PLANO DE REPARAÇÃO SOCIOAMBIENTAL DA BACIA DO RIO PARAOPEBA

Rompimento das barragens B1, B4 e B4-A do Complexo
Paraopeba II - Mina Córrego do Feijão

Resposta ao Ofício FEAM/GERAI nº 31/2023 referente à “Manifestação sobre o Capítulo 2
do Plano de Reparação Socioambiental da Bacia do Rio Paraopeba (versão 2).”

Volume 2 – Documento Executivo

Figura 1 - Localização das propriedades com compensações pretéritas.

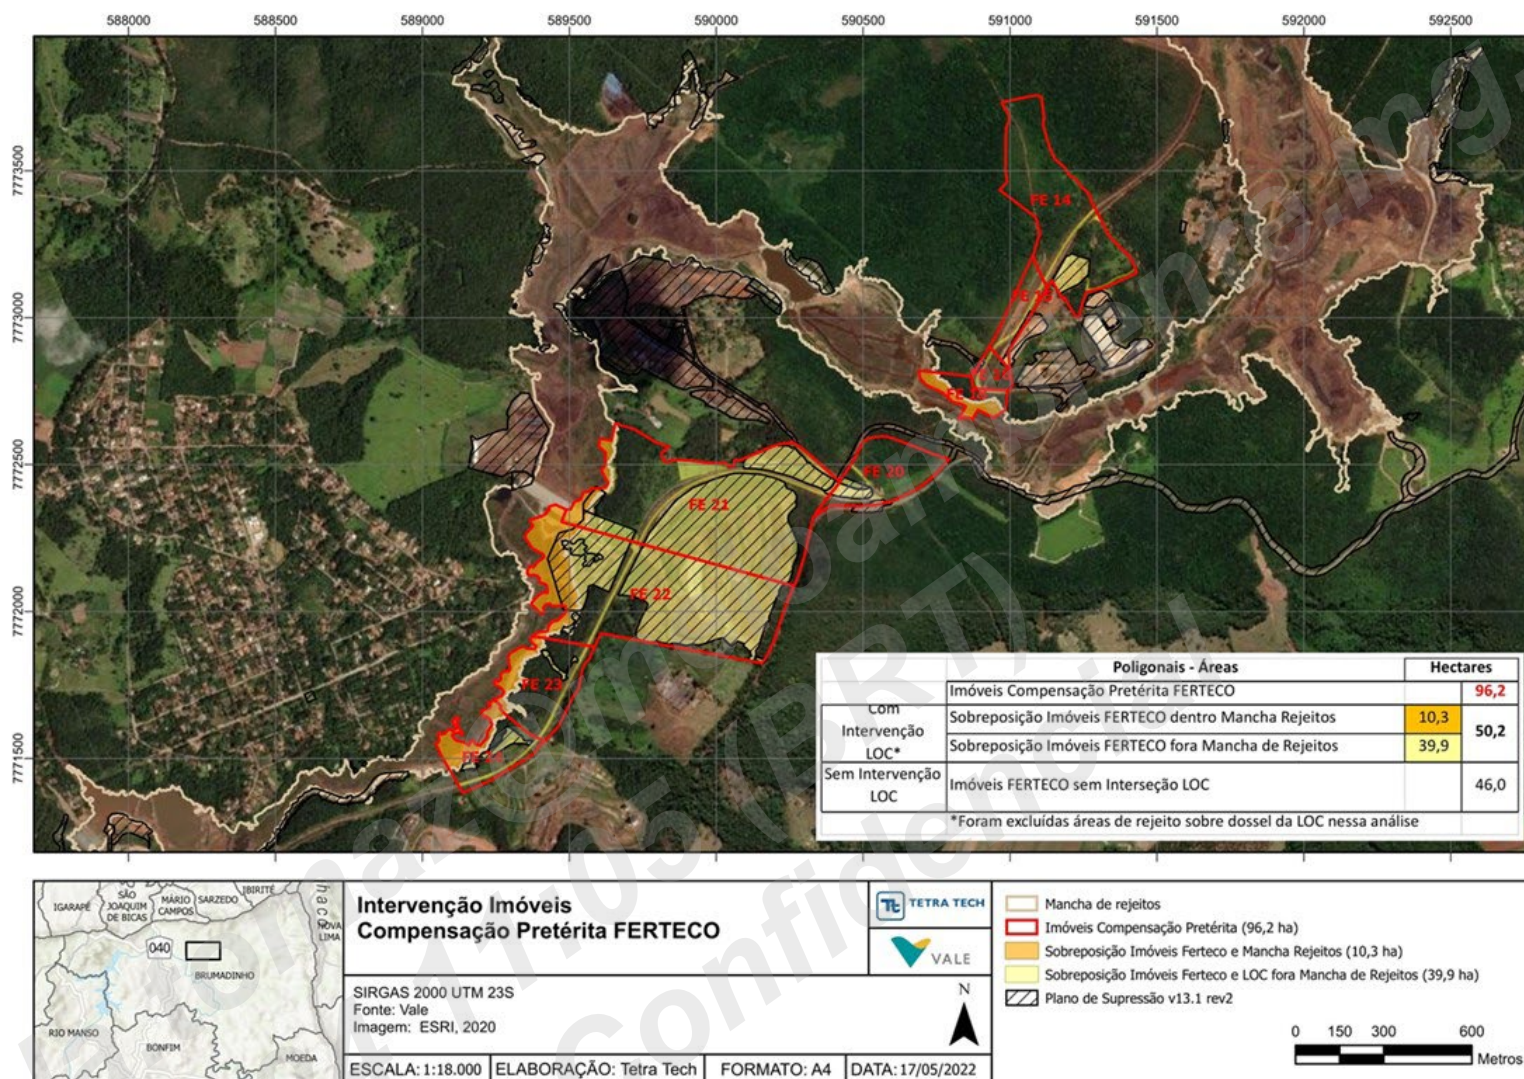
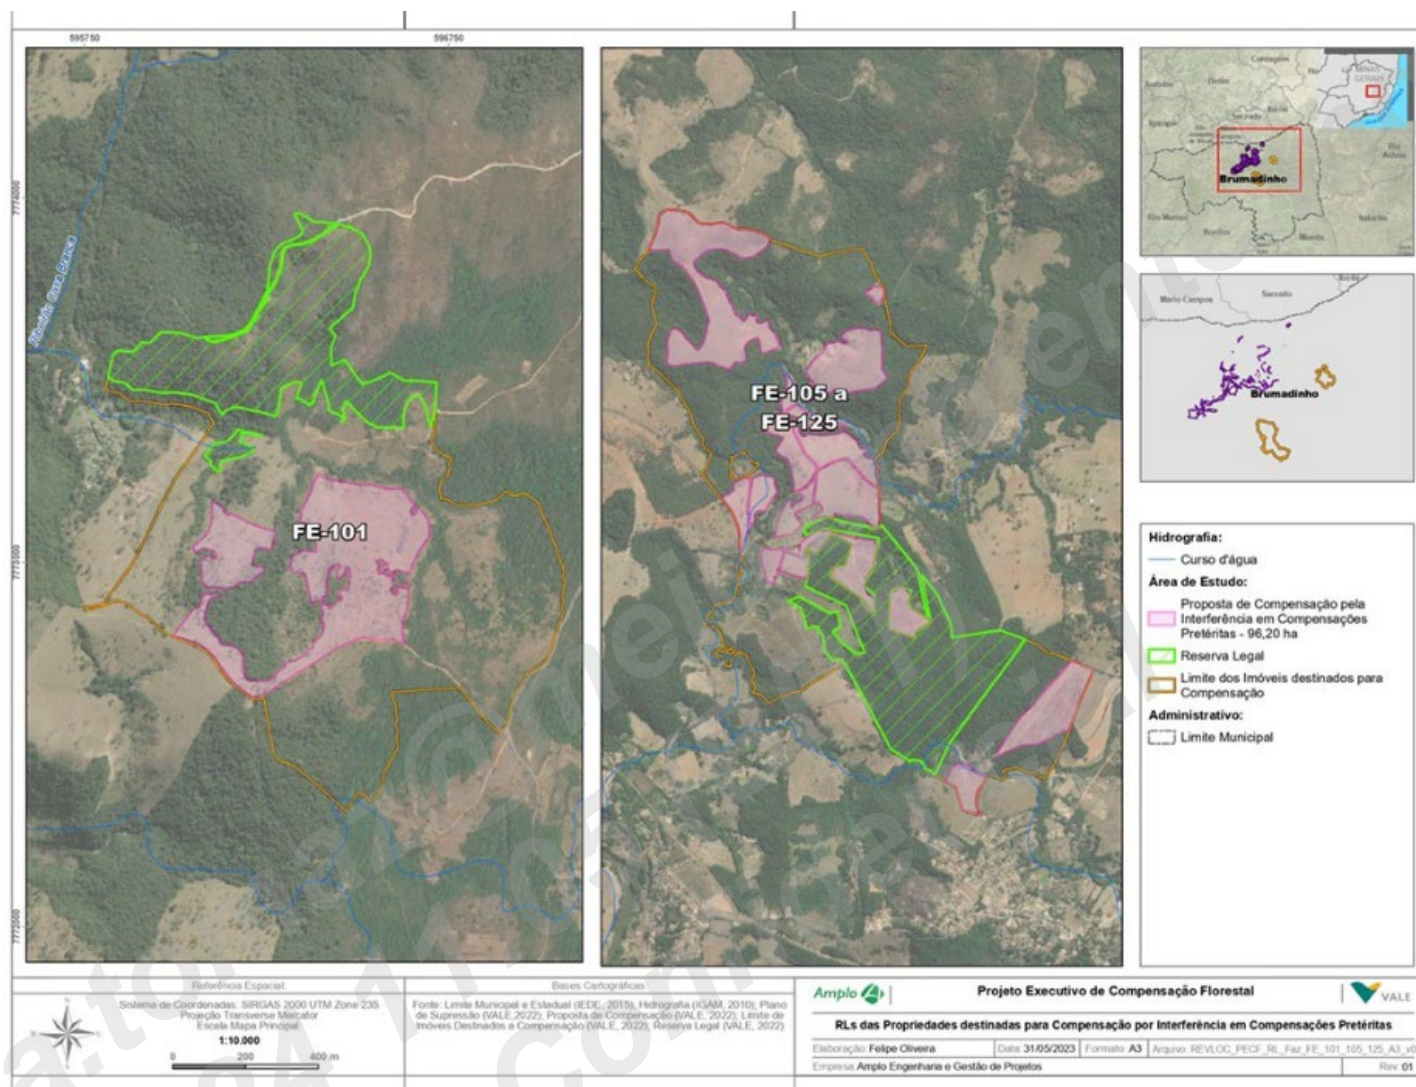
A recomendação trata de incluir um diagnóstico detalhado para cada área de compensação pretérta, tanto em propriedades da VALE quanto de terceiros. Esse diagnóstico deve abranger informações como o histórico da medida compensatória, a localização no mapa, a descrição física e ambiental, o estado atual da área e as medidas planejadas para regularizá-la.

As recomendações solicitam a inclusão de um diagnóstico detalhado para cada área de compensação pretérta, tanto em propriedades da VALE quanto de terceiros. Esse diagnóstico deve abranger informações como o histórico da medida compensatória, a localização no mapa, a descrição física e ambiental, o estado atual da área e as medidas planejadas para regularizá-la.

imóveis envolvidos nas compensações pretéritas, que totalizam 96,2 ha. Esta proposta se encontra em análise no âmbito do processo da LOC (PA COPAM nº 245/2004/052/2019).

As figuras a seguir apresentam a localização das propriedades que possuíam compensações pretéritas, bem como a proposta de compensação por interferência em compensações pretéritas.
